ZP.271.5.2020

**Wyjaśnienia i zmiana
treści specyfikacji istotnych warunków zamówienia nr 2**

Dotyczy: przetargu nieograniczonego na budowę dróg gminnych pomiędzy ulicami Fredry, Staszica, Matejki i 1 Maja w Nowej Soli.

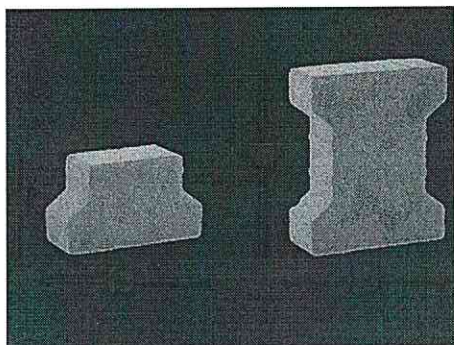
Zgodnie z zamieszczonym przedmiarem oraz dokumentacją wykonawca ma wykonać nawierzchnie w kostce brukowej, której kolor uzależniony jest od decyzji Inwestora. Prosimy o wskazanie koloru kostki dla jezdni, chodników, zjazdów, miejsc postojowych. Prosimy też o wskazanie jakiego typu kostkę należy uwzględnić w wycenie (behaton czy holland).

Chodnik należy wykonać z kostki betonowej z mikrofazą lub bezfazowej gr. 8 cm w kształcie prostokąta, kolor szary z jednym rzędem z kostki koloru grafitowego. Parkingi (miejsca postojowe) należy wykonać z kostki betonowej z mikrofazą lub bezfazowej gr. 8 cm w kształcie prostokąta, kolor grafitowy.

Ściek przykrawężnikowy należy wykonać z kostki betonowej bezfazowej gr. 8 cm w kształcie prostokąta, kolor szary.

Jezdnie i zjazdy należy wykonać z kostki betonowej z mikrofazą lub bezfazowej w kształcie „dwuteownik”, kolor grafit – wg poniższego wzoru.
